改善箇所説明図

改善の内容

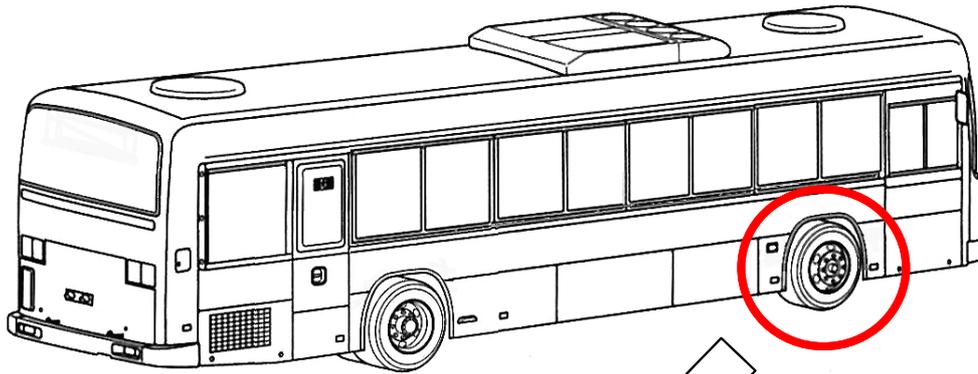
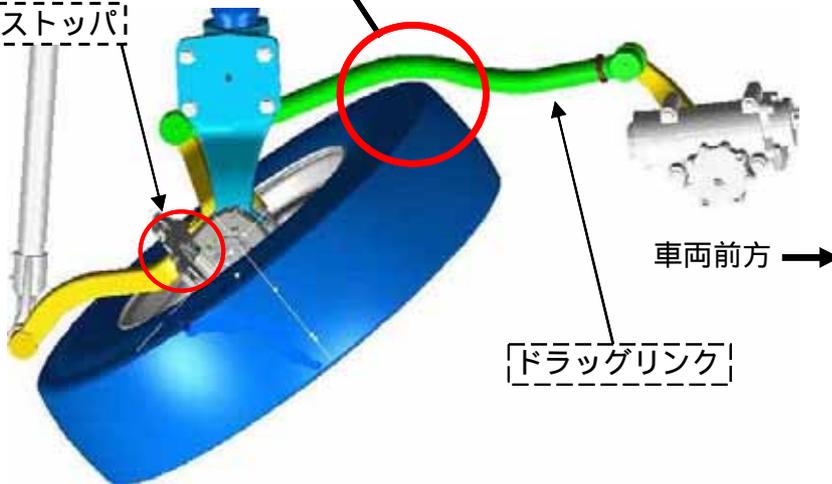
路線バスにおいて、タイヤの切角が不適切なため、スタッドレスタイヤを装着してハンドルを最大限度まで切った状態で段差を通過した場合、もしくは車高が高い状態で走行した場合、タイヤがドラッグリンクと接触することがある。そのため、そのままの状態で使用を続けると、接触部分に錆が発生し、最悪の場合、当該リンクが折損して、操舵ができなくなるおそれがある。

全車両、コーションラベルを運転席近傍に貼付する。接触するおそれのあるタイヤ及びディスクホイールを装着している車両は、切角ストッパを調整する。ドラッグリンクに接触痕がある場合は、新品と交換する。

識別：運転者席左側ドア開口部のシリアルナンバープレート上部に白色シールを貼付する。
